A	STELLUNGNAHMEN DER BEHÖRDEN UND TRÄGER ÖFFENTLICHER BELANGE	3
A.1	Landratsamt Waldshut – Bodenschutz und Altlasten	3
A.2	Landratsamt Waldshut – Naturschutz	3
A.3	Landratsamt Waldshut – Gewässerschutz – Oberirdische Gewässer/Grundwasser	8
A.4	Landratsamt Waldshut – Gesundheitsschutz	9
A.5	Landratsamt Waldshut – Straßenverkehrsrecht	9
A.6	Landratsamt Waldshut – Straßenbauamt	9
A.7	Landratsamt Waldshut – Forst	10
A.8	Landratsamt Waldshut – Nahverkehr	10
A.9	Regierungspräsidium Freiburg – Ref. 21 Stabsstelle Energiewende, Windenergie und Klimaschutz	11
A.10	Regierungspräsidium Freiburg – Ref. 47.3 Straßenbau Süd	12
A.11	Regierungspräsidium Freiburg – Ref. 52 Gewässer und Boden	12
A.12	Regierungspräsidium Freiburg – Ref. 55 und 56 Naturschutz, Recht und Naturschutz und Landschaftspflege	14
A.13	Regierungspräsidium Freiburg – Abt. 8 Forstdirektion	15
A.14	Regierungspräsidium Freiburg – Abt. 9 Landesamt für Geologie, Rohstoffe und Bergbau ...	17

A STELLUNGNAHMEN DER BEHÖRDEN UND TRÄGER ÖFFENTLICHER BELANGE

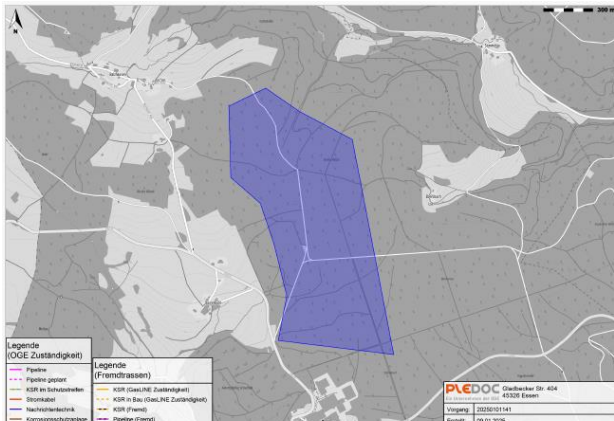
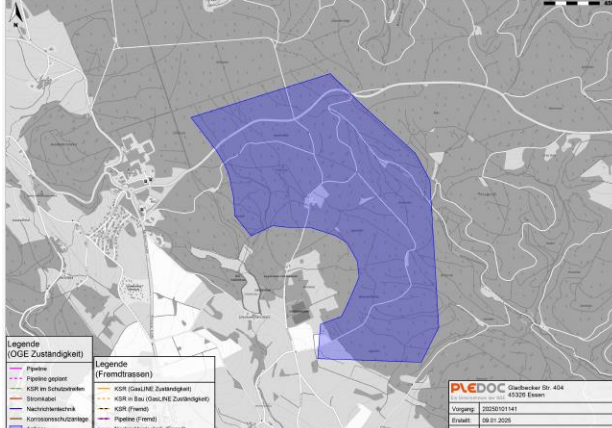
<p>Beurteilung hinsichtlich gültigem Regionalplan 2000 inkl. Teilfortschreibung Windenergie 2019 und Teilregionalplan Oberflächennahe Rohstoffe 2021</p>	
<p>A.15.2</p>	<p>Die Sonderbauflächen „Steinahölzle“ und „Brünlisbach“ liegen außerhalb der Vorranggebiete (VRG) für Standorte regionalbedeutsamer Windkraftanlagen (2. Teilfortschreibung RP2000 – Windenergienutzung, PS 4.2.5.3) des derzeit noch gültigen Regionalplans. Gemäß der 2. Teilfortschreibung Windenergienutzung ist der Ausbau der Windenergie außerhalb der VRG Windkraftanlagen aus regionaler Sicht regelmäßig zulässig, sofern keine sonstigen Festlegungen der Errichtung von Windenergie entgegenstehen.</p>	<p>Dies wird zur Kenntnis genommen.</p>
<p>A.15.3</p>	<p>Die Sonderbaufläche „Brünlisbach“ überlagert im Süden teilweise ein VRG für Naturschutz und Landschaftspflege (PS 3.2.1 Regionalplan 2000). Da die Festlegung der Vorranggebiete Naturschutz und Landschaftspflege auf Grundlage der Biotopkartierung des LfU aus den Jahren 1984-1988 erfolgte, können wir unter der Voraussetzung, dass seitens der</p>	<p>Dies wird berücksichtigt.</p> <p>Auf Hinweis der unteren und oberen Naturschutzbehörde während der 1. Offenlage wurden für die gewählten Sonderbauflächen (S) und die Gebietskulisse ein Puffer von 356 m um die bekannten Fledermausvorkommen gelegt. Die Vorgehensweise wurde von der unteren und oberen Naturschutzbehörde akzeptiert.</p>
